民國二十六年五月

鐵道部工務機務討論會審查鋼橋規範紀錄彙編

二、工務機務討論會工務技術標準組審查會紀錄（甲）

PROPOSED STANDARD LOCOMOTIVES

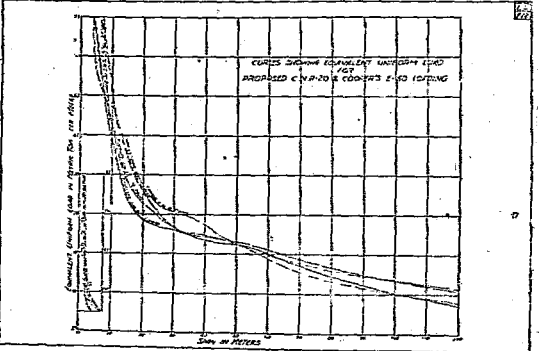
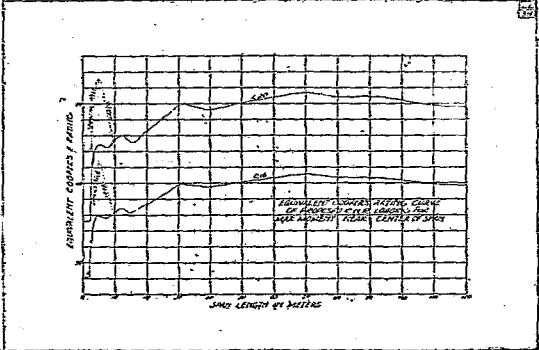
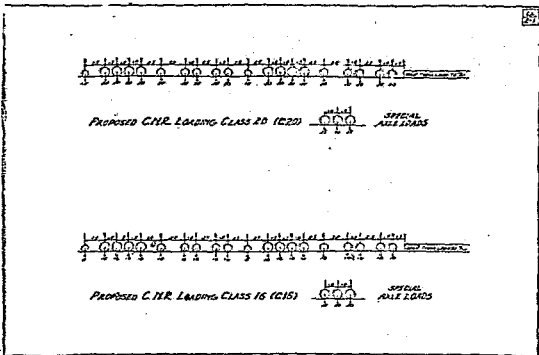
請參看LLS，以E式活重制為準之各國活重制曲線，在十五至三十公尺間，比國制係水平，德國制略平，英國制稍望上昇，法國制則稍向下降，獨新擬活重制在此限內，驟望上昇，此種現象表明新制在短跨度中所生應力太小；或以為新制能與實際機車符合，則此種現象表明歐美各國制度在短跨度中均有顯着之過剩，依各路一般情形，遇有橋梁強度不足時，均儘先加固小橋，蓋因大橋為數較少；宜加注意，可以減低行車速度補救之；由此觀之，短跨度時用較高應力，或有相當理由，此點應請注意研究。

湘黔路橋梁設計時，深感無適宜規範遵循之痛苦；極盼技監室所訂規範能早日公佈；規範中之主要部份，當推今日討論之活重制，自亦望能早日決定。新制經技監室研究頗爲詳細，其重要特點在能符合機車之實際情形，減低較短跨度中之應力，節省新路橋梁建築費用；惟其特種軸重不知尙可修改否？新活重制在十五公尺至三十公尺間應力驟上漲之主要原因，在機車有一對拖輪與煤水車軸增重，但此二點均與現代機車進步之趨勢相同；再歐洲各國所用衝擊力公式十五公尺與三十公尺相差甚小，但新規範所採用之美國鐵路工程協會一九三五年新公式，十五公尺跨度上之衝擊力超出三十公尺上者甚多，如以活重與衝擊力合併而言，則新制與歐洲各國制度在十五至三十公尺當無顯明之差別，故對於短跨度橋上活重制所生應力較小一層，似可不必顧慮。

RESULTS OF COMPARISON

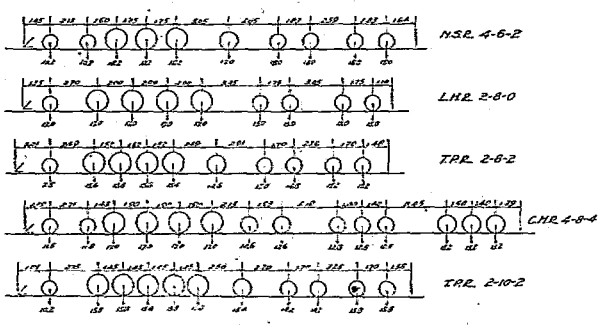
- 一·重率差 (Diff. of Rating) 除 2—10—2 外 C16 正數部份較多。
- 二·平均重率差 (Mean Diff. of Rating) C16 較小。
- 三·平均方誤差 (Mean Square Deviation) C16 較小。

- 一·重率差 (Diff of Rating) C16正數部份較多。
- 二·平均重率差 (Mean Diff. of Rating) C16較小。
- 三·平均方誤差 (Mean Square Deviation) C16較小。
